# VYSVĚTLENÍ ZADÁVACÍ DOKUMENTACE Č. 11

Název veřejné zakázky:	<b>Domov pro seniory Litomyšl</b>
Identifikační údaje o zadavateli	
Název:	Město Litomyšl
Sídlo:	Bří Šťastných 1000, 570 20 Litomyšl
IČO:	002 76 944
Veřejná zakázka podle předmětu:	Veřejná zakázka na stavební práce
Forma zadávacího řízení:	Otevřené řízení
Limit veřejné zakázky:	Nadlimitní

23 K	Pol257	Úprava podloží	ks	1,000	0,00
	PP	Úprava podloží

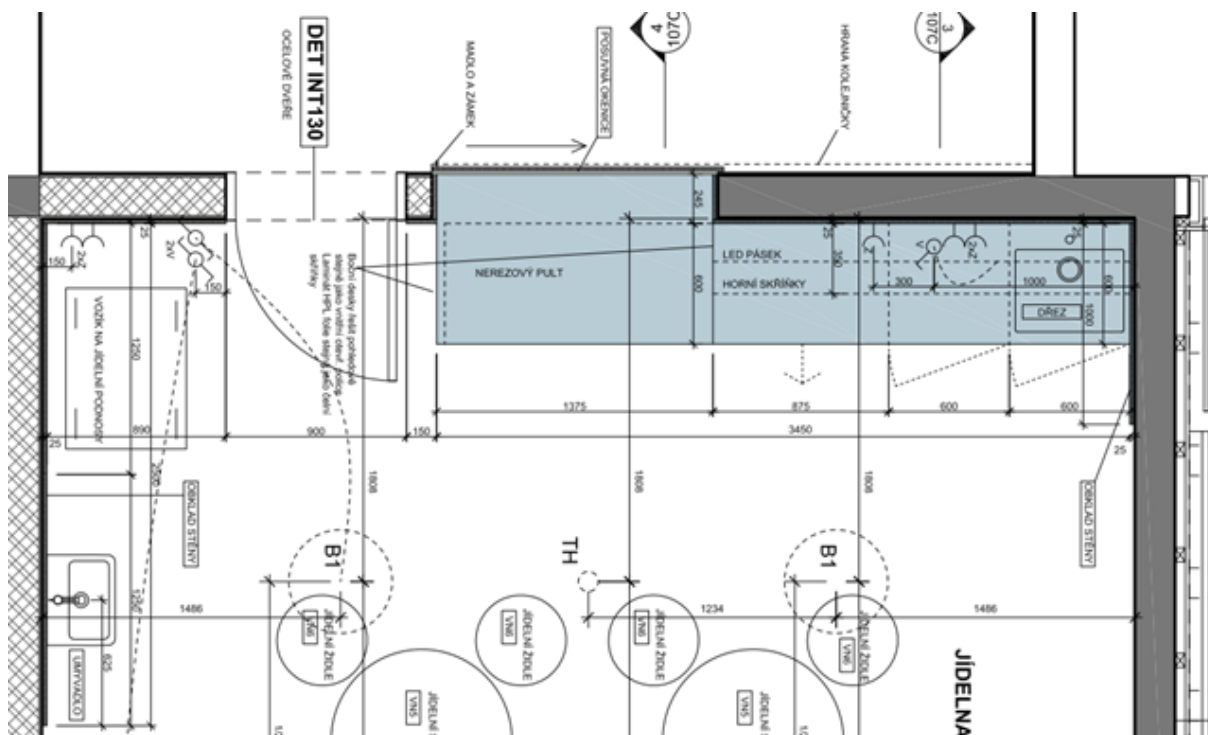
V reakci na DI č. 8 dot. 23 - zadavatel uvádí, že se jedná o úpravu podloží pod veškerými zpevněnými plochami. Uchazeč spočítal, že zpevněných ploch by mělo být 1620 m<sup>2</sup> - je tato výměra správná? Jakou úpravu terénu máme uvažovat - srovnání, zhutnění, stržení povrchu?

Upraveno v soupisu prací.
